# CREATION D'UNE NOUVELLE STATION INTERCOMMUNALE DE TRAITEMENT DES EAUX USEES DES COMMUNES DE MARVEJOLS, D'ANTRENAS ET DE MONTRODAT

**Pièce 5 - Avis émis sur le projet et réponses du  
maître d'ouvrage**

**Pièce 5-1** : Demande de compléments de la DDT48 en date du 30 juin 2023

**Pièce 5-2** : Note complémentaire au dossier de demande d'autorisation environnementale de décembre 2023 en réponse à la demande de compléments de la DDT48 en date du 30 juin 2023

Localisation du poste de relevage principal et du bassin  
d'orage

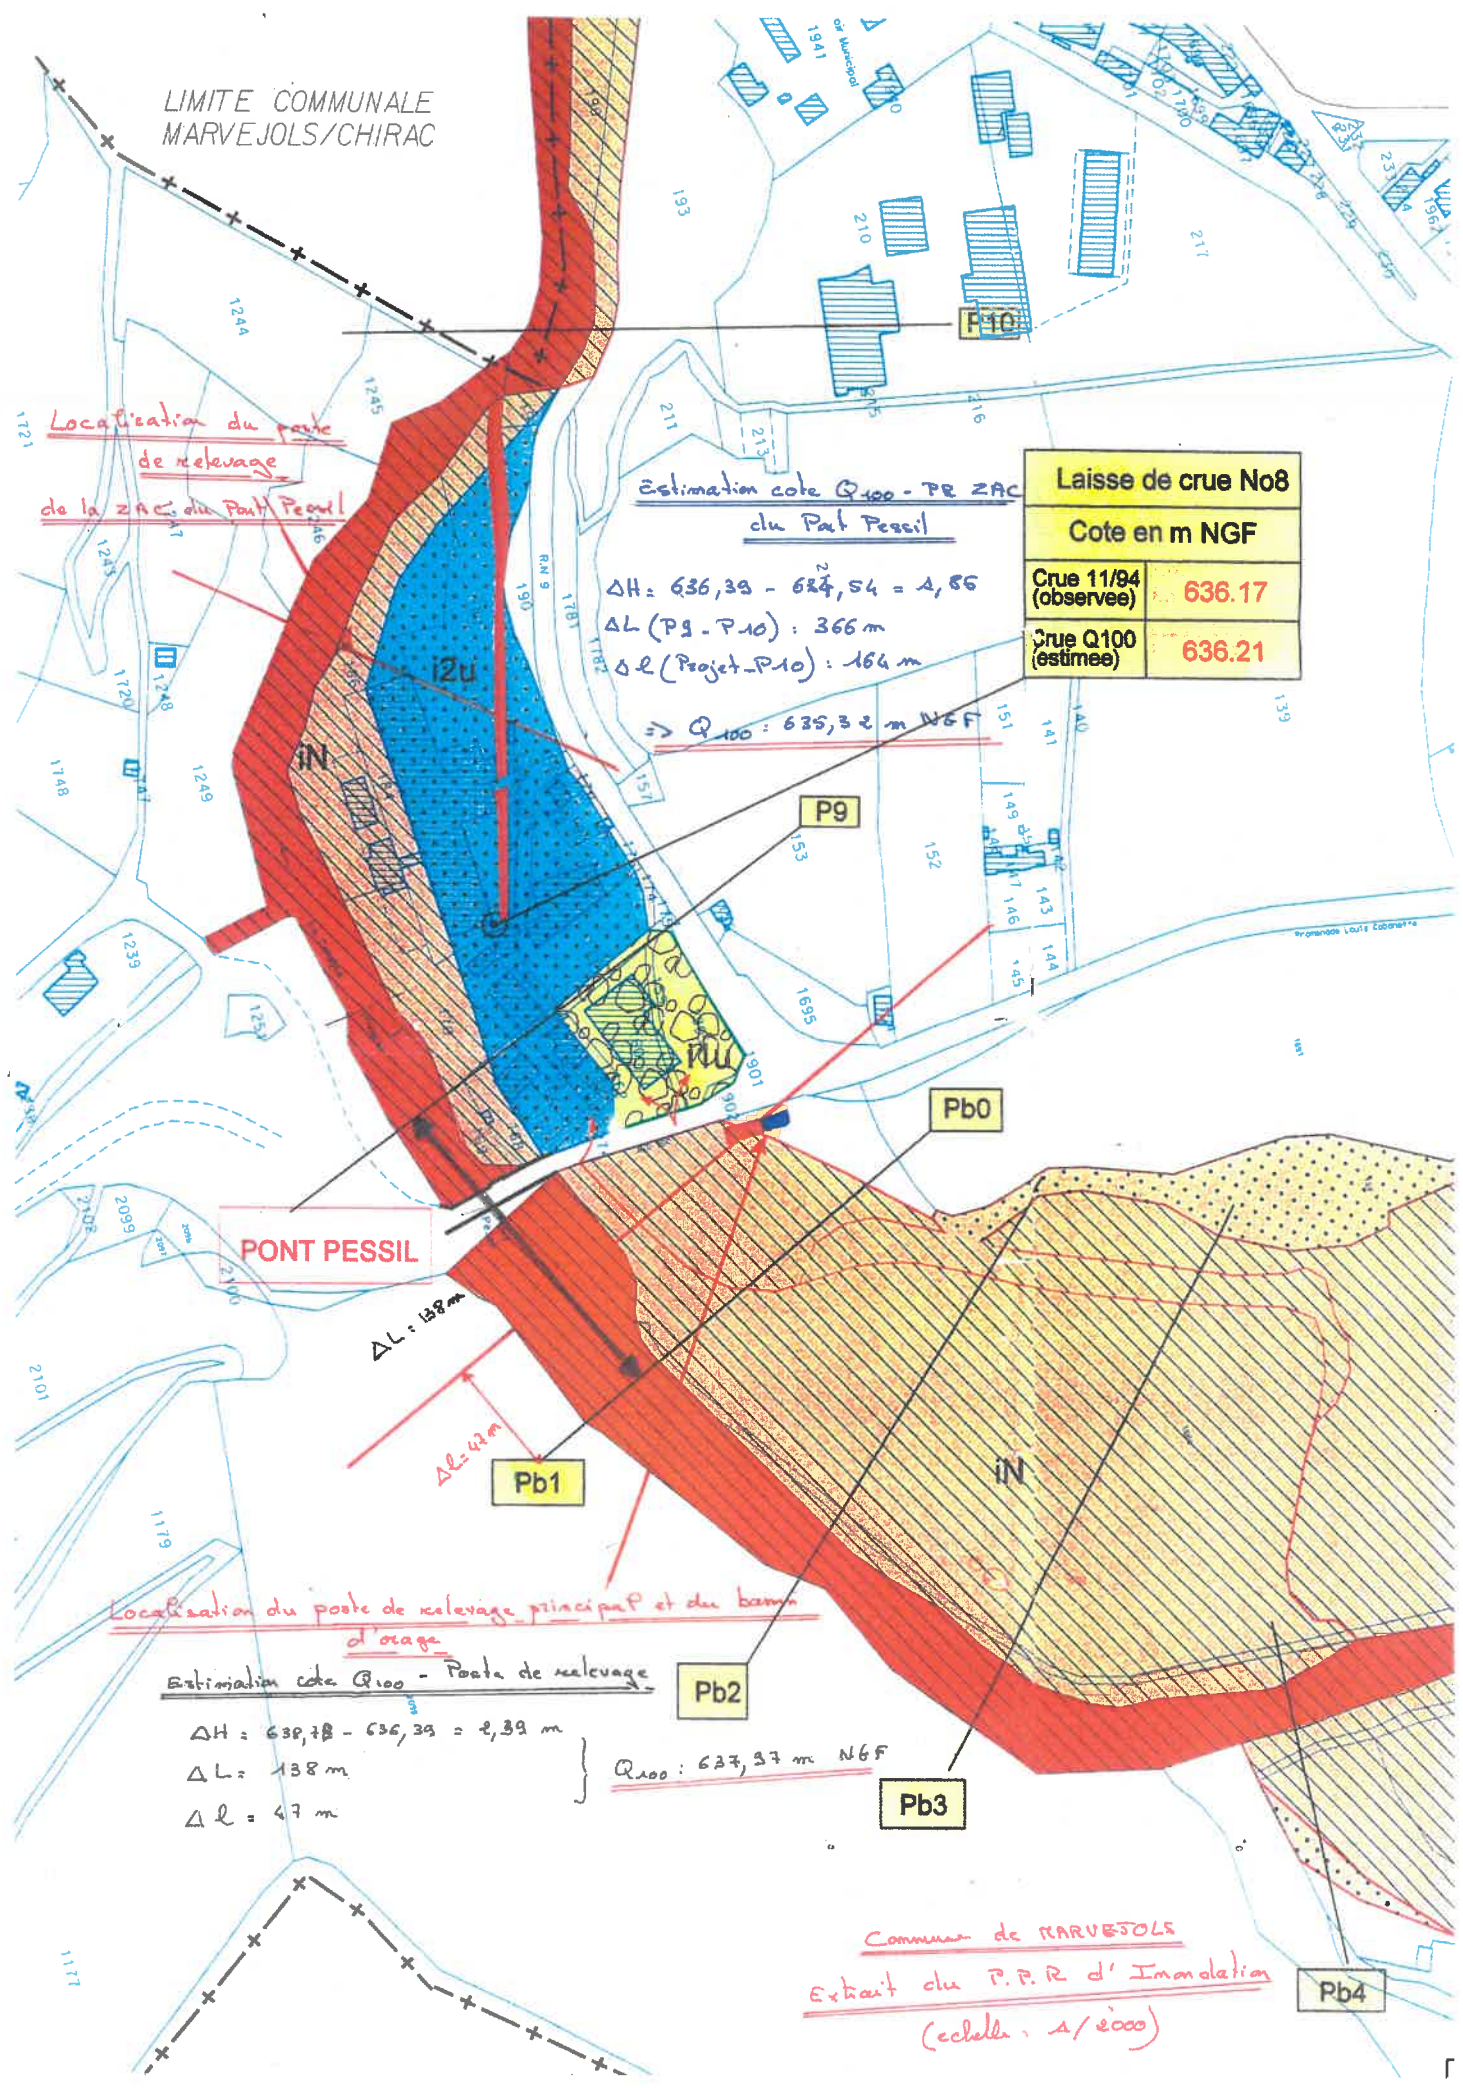
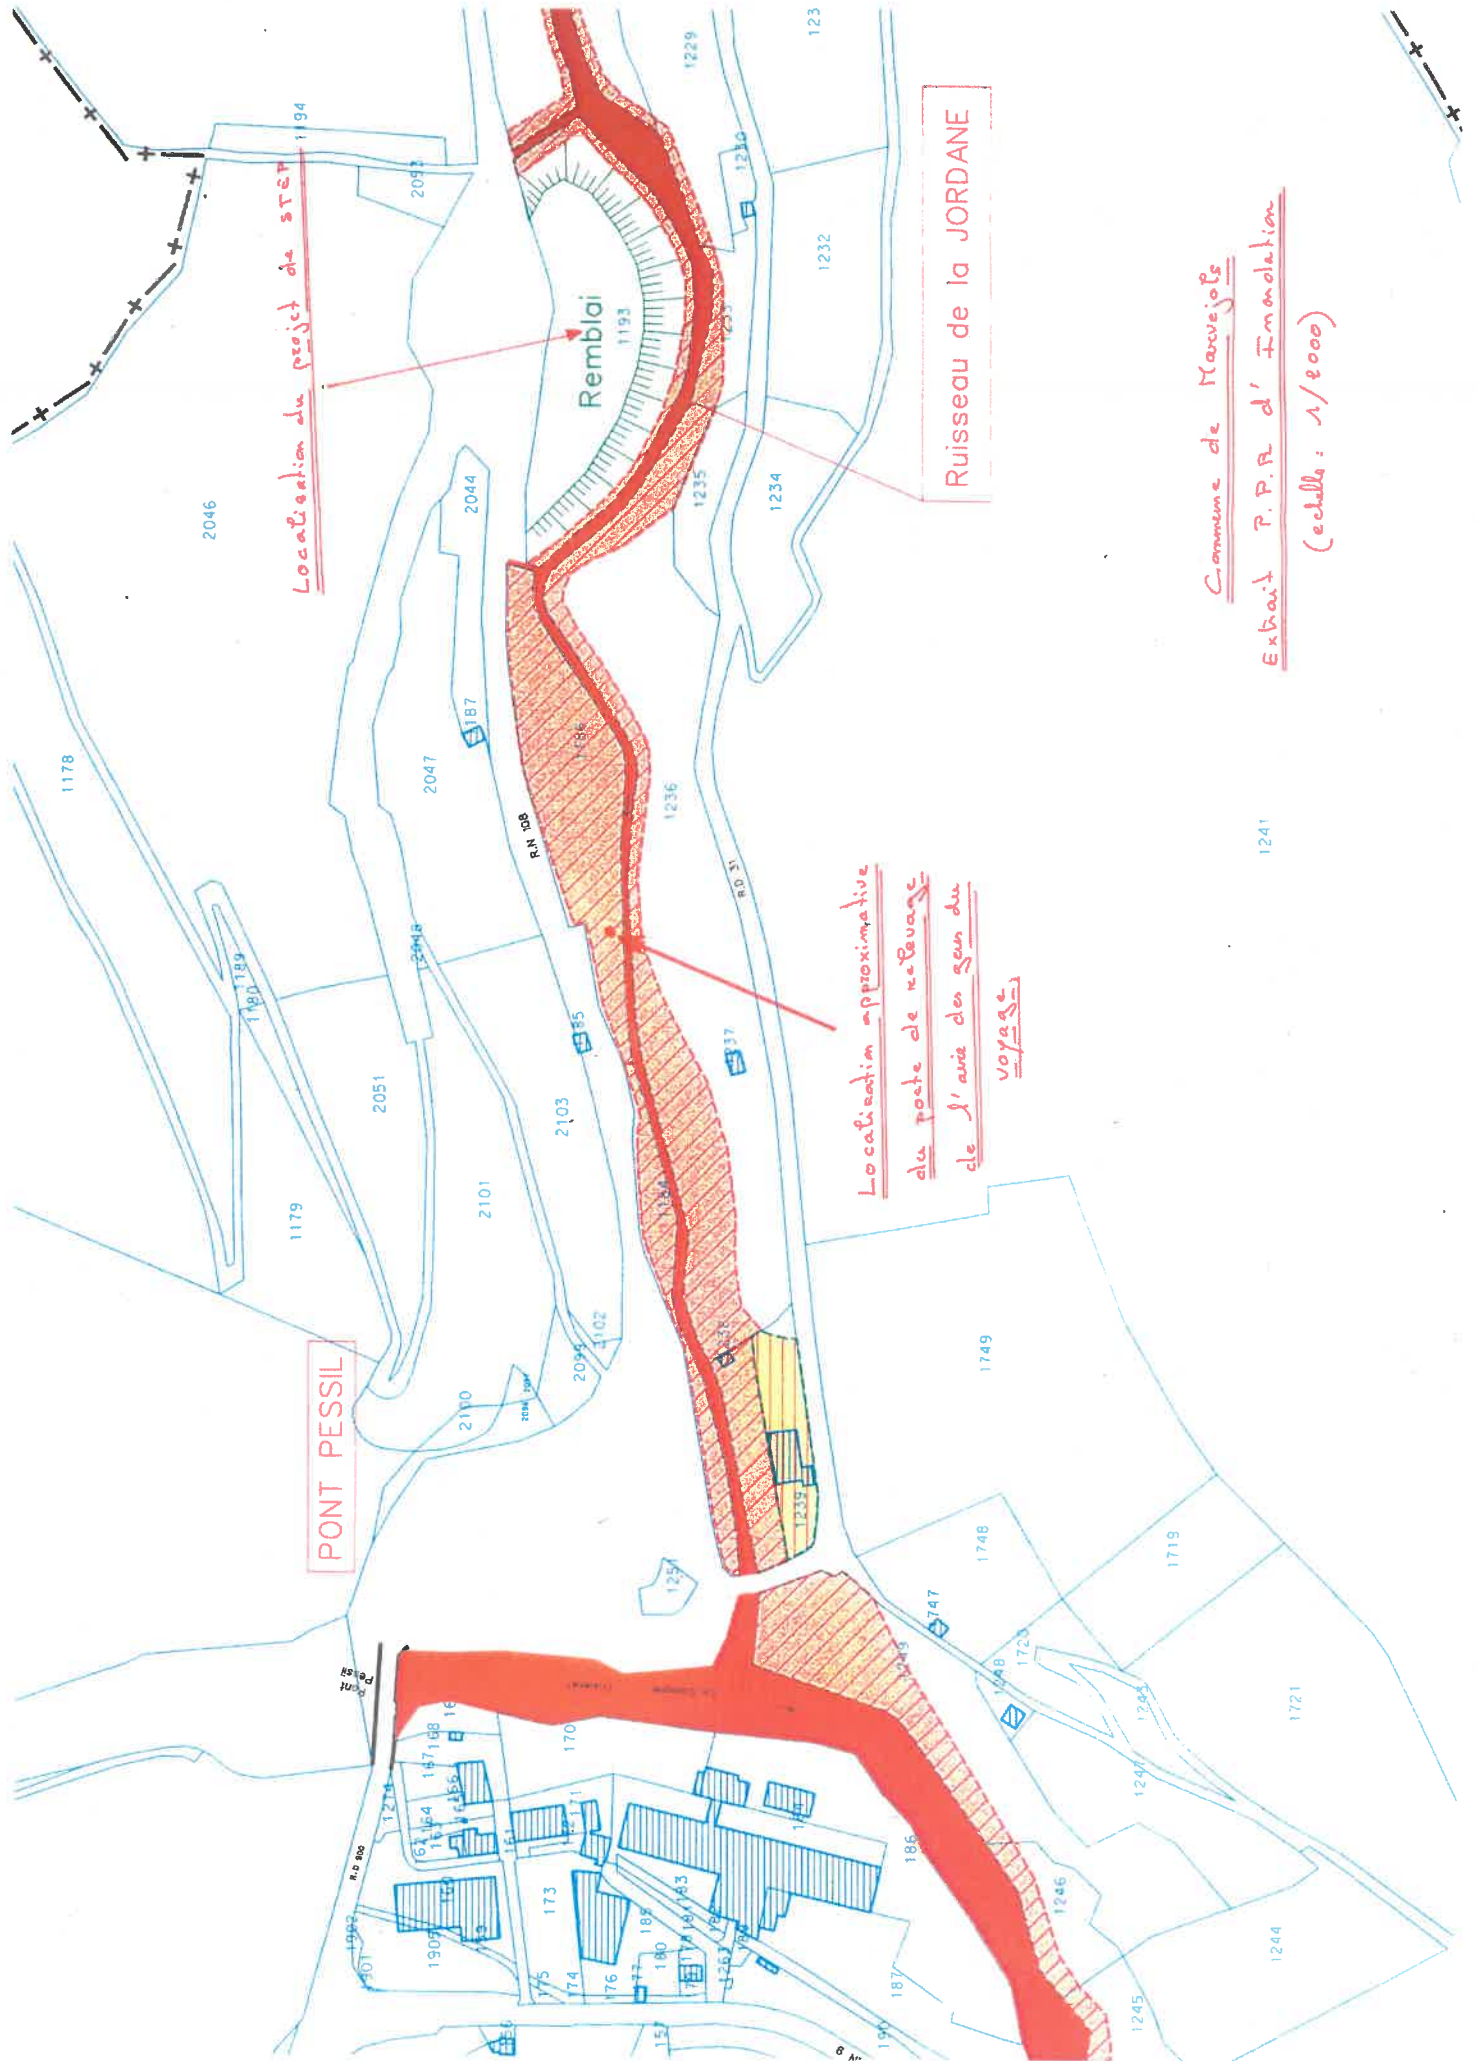
Au droit du projet, la cote atteinte par la ligne d'eau lors d'une crue d'occurrence centennale est estimée, par l'unité Prévention des Risques – Gestion de Crise, à 637,97 m NGF par interpolation entre les profils Pb0 et P9 du Plan de Prévention des Risques d'Inondation (cf. plan joint en annexe), soit 0,43 m au-dessus de la cote estimée par le bureau d'études Cereg.

Illustration 1 : Plan de détail (coupe) du trop-plein du poste de relevage principal dans la buse cadre pluviale (Source : CEREG, PRO, Juin 2023)

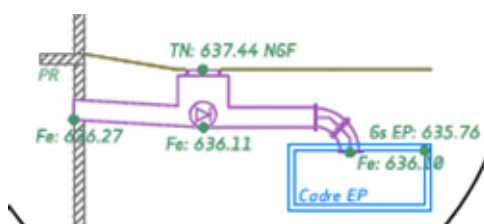
Pour illustrer et compléter les explications relatives au fonctionnement du poste de relevage principal, il sera utile de fournir un plan du poste (ou de compléter les plans déjà fournis) en faisant apparaître clairement toutes les arrivées d'eaux usées - canalisations gravitaires et leurs ouvrages ainsi que les conduites de refoulement - et en indiquant précisément leur origine et leur dimension. Il faudra faire de même pour toutes les canalisations de départ du poste (refoulement, déversoir d'orage et tous autres rejets au milieu). Le sens de circulation des effluents doit être représenté. La coupe A-A du terrain naturel existant et du projet doit être fournie avec les côtes altimétriques.

La vidange du bassin d'orage se fait de manière gravitaire sous 24 h à 20 m<sup>3</sup>/h vers le PR principal lequel relèvera les effluents vers la nouvelle station de traitement des eaux usées.

Lorsque le bassin d'orage sera plein, et que le poste de relevage principal n'aura plus la capacité de traiter la totalité du débit (pluie supérieure à l'occurrence mensuelle ou défaut des équipements, y compris secours installés), les effluents transiteront par une canalisation de trop plein avec lame de déversement en U calibrée, sonde radar dédiée et dispositif d'étalonnage, permettant de comptabiliser les effluents. Cette canalisation en fonte DN 400 mm se déversera dans le réseau pluvial à proximité (buse cadre 3000 x 1250), en partie haute. En amont de ce déversement, un clapet anti-retour sera mis en place dans un regard Ø 1000 mm en béton armé, comme indiqué sur le schéma ci-dessous.

En cas de pluie exceptionnelle induisant une mise en charge complète de la buse cadre EP, le déversement du trop-plein du poste serait impossible. Cela conduirait alors à une mise en charge des réseaux de collecte en amont avec des déversements sur ces réseaux de collecte, au niveau des points bas (sur la parcelle agricole au Sud du bassin d'orage qui sera inondée par la crue exceptionnelle de la Colagne).

Illustration 9 : Vue aérienne de la canalisation d'eaux usées traversant la Colagne au niveau de la ZAC de Pont-Pessil (Source : CEREG, mai 2023)

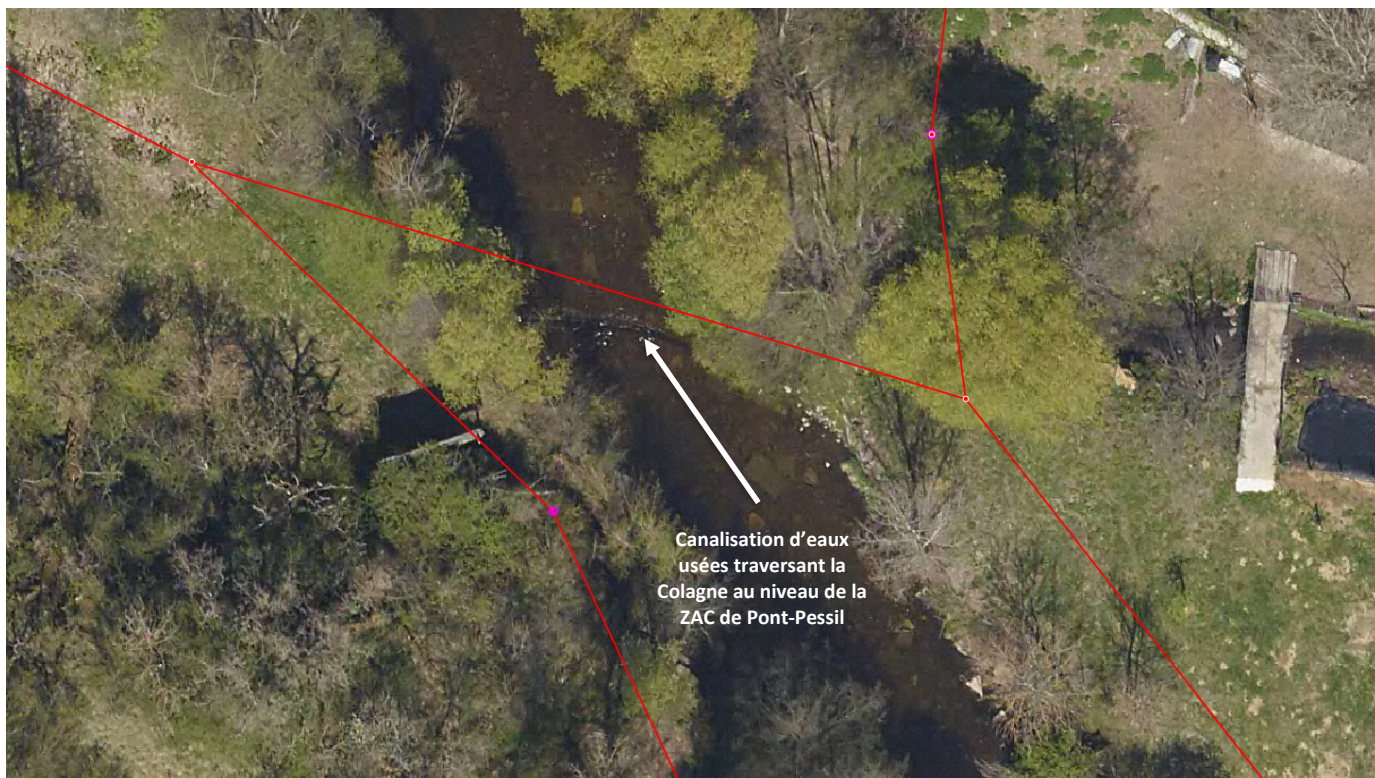
*Le plan de situation fourni montre qu'au niveau de la ZAC du Pont Pessil (à proximité de la confluence entre la Jourdane et la Colagne), il existe actuellement une canalisation d'eaux usées qui traverse la Colagne et qui sera abandonnée au vu de la légende de ce document.*

*Par conséquent, le plan de situation fourni dans le dossier doit être repris avec un zoom à plus grande échelle, qui fera apparaître tous les types de réseaux traversant la Colagne dont le ou les réseaux d'assainissement en précisant ceux qui seront abandonnés dans le cadre de la remise en état du site après la cessation d'activité de la station actuelle.*

Une partie des réseaux de collecte des eaux usées alimentant la station actuelle de traitement des eaux usées sera abandonnée (cf. Illustration 8 et Planche 06 de la Pièce 4).

Illustration 11 : Scénario d'implantation du bâtiment du PR principal et du bassin d'orage sur la parcelle C1691

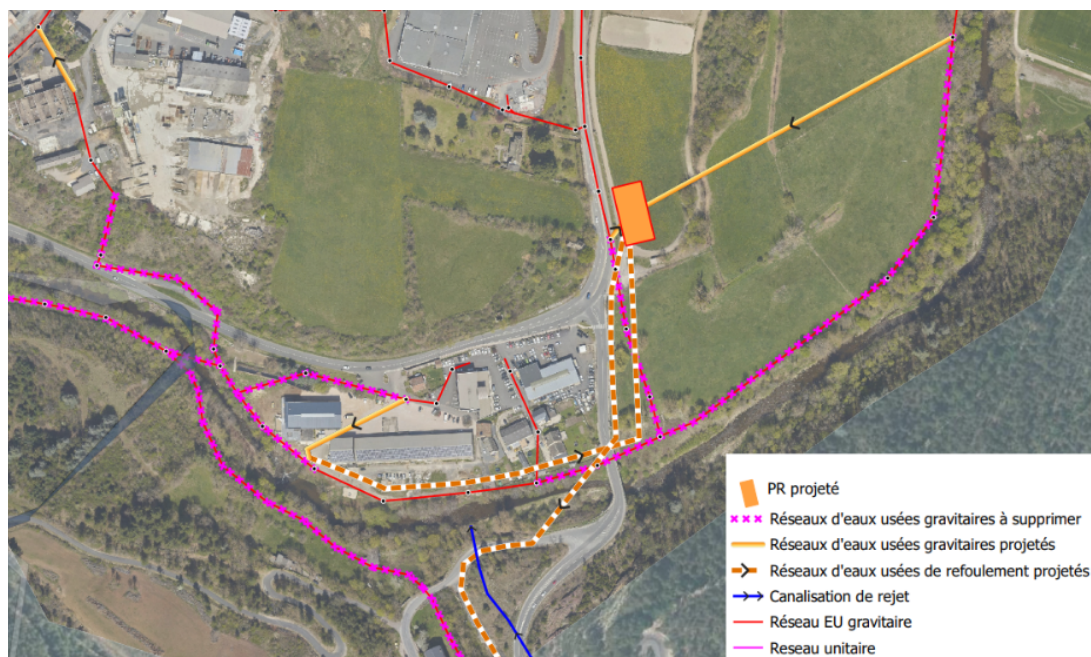
Afin d'implanter l'ensemble de l'ouvrage (poste de relevage et bassin d'orage) en dehors du champ d'expansion des crues (en limite sud de la parcelle cadastrée section C n° 1691), l'option de déconnecter, plus en amont, le réseau d'eaux usées existant situé en rive droite de la Colagne a-t-elle été étudiée (cf. plan de principe joint en annexe) ? Si oui, pourquoi cette option n'a pas été retenue ? Si non, cette option devra être étudiée.

En effet, si cette option nécessite la mise en œuvre d'un nouveau collecteur sur une plus grande distance (longueur maximale de l'ordre de 300 m), elle devrait cependant permettre d'implanter l'ensemble de l'ouvrage (poste de relevage et bassin d'orage) en dehors de la zone inondable et de limiter la surprofondeur au droit du poste de relevage.

Enfin, les effluents du quartier de la ZAC du Pont Pessil seraient ramenés par prolongement du refoulement.

Le plan suivant présente le principe étudié de réaménagements des réseaux et d'implantation de ces ouvrages hors zone inondable au sein de la parcelle C1691.
